Mission régionale d'autorité environnementale

**Avis délibéré de la mission régionale  
d'autorité environnementale  
Hauts-de-France  
sur le projet d'augmentation de la capacité de production  
d'un four verrier de la société Alphaglass à Arques (62)  
Étude d'impact du 20 décembre 2023**

n°MRAe 2024-7700

*Schéma de gestion des eaux sur le site (Étude d'impact page 62)*

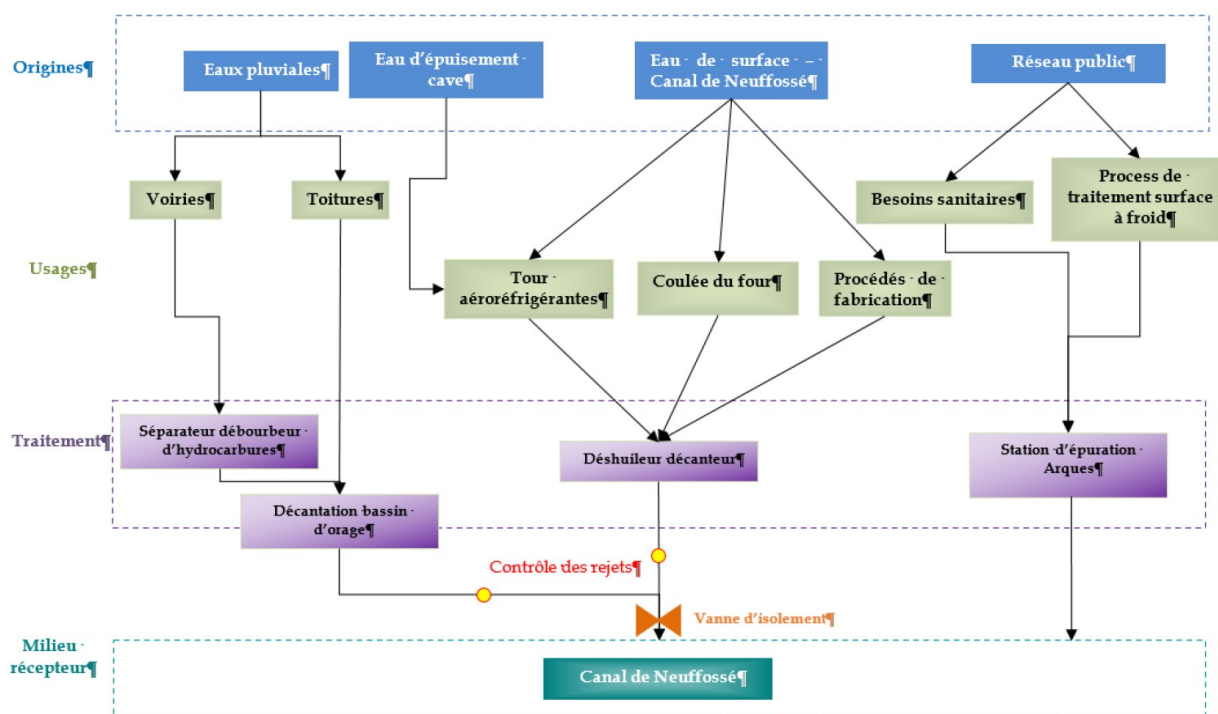
Aucune donnée n'est fournie sur l'impact de l'augmentation de la production sur la consommation d'eau alors que le process utilise de l'eau.

La justification des hypothèses et l'échéance de mise en service de cette mesure de réduction de l'impact sur la ressource en eau ne sont pas présentées.

Ces données mériteraient d'être étayées dès lors que le dossier indique (page 64) que les TAR consomment de l'eau pour compenser les purges et les pertes par évaporation (sans fournir de chiffres), que les pertes par évaporation ne contribuent pas par principe aux rejets industriels et que la part de l'augmentation des besoins en eau pour le procédé industriel n'est pas précisée. Le bilan quantitatif de consommation et de rejet d'eau n'est pas suffisamment détaillé.

Enfin, le dossier ne traite pas de la capacité des installations de traitement sur site (désuileur/décanteur pour les eaux issues des TAR, du process coulée du four et des procédés de fabrication) et de la station d'épuration d'Arques pour le process de traitement de surface à froid à prendre en charge l'augmentation du volume d'effluents.

- *de compléter la description de l'augmentation de la consommation d'eau dans le canal de Neuffossé en précisant la part liée à l'augmentation de la capacité de production du four 7 et la part liée à la tour aérorefrigérante supplémentaire ;*
- *d'approfondir la démarche de réduction du prélèvement d'eau en cohérence avec les dispositions du SAGE Audomarois ;*
- *d'apporter des précisions sur le projet de réutilisation des eaux pluviales, visant à réduire la consommation d'eau provenant du canal de Neuffossé et de s'engager sur une échéance de réalisation des travaux qui pourrait être actée dans l'arrêté d'autorisation environnementale.*

- *par une description plus précise de l'augmentation des rejets générée par le projet de modification en précisant la part liée à la tour aérorefrigérante et la part liée au procédé de production ;*
- *par une justification de la capacité des différentes installations de traitement impactées par la modification à prendre en charge le volume additionnel d'effluents.*

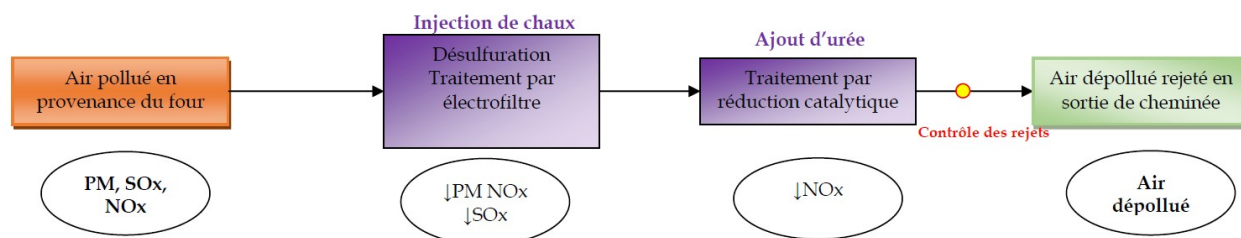
Les quotients de danger calculés pour une exposition par inhalation sont inférieurs à la valeur de référence de 1 et les excès de risque individuels calculés pour une exposition par inhalation sont inférieurs à la valeur de référence de  $10^{-5}$ , ce qui permet de conclure à un risque sanitaire acceptable.

Cependant, en l'état, la démonstration n'est pas aboutie et cette première conclusion devra être confirmée après avoir examiné la nécessité de retenir la voie d'exposition par ingestion.
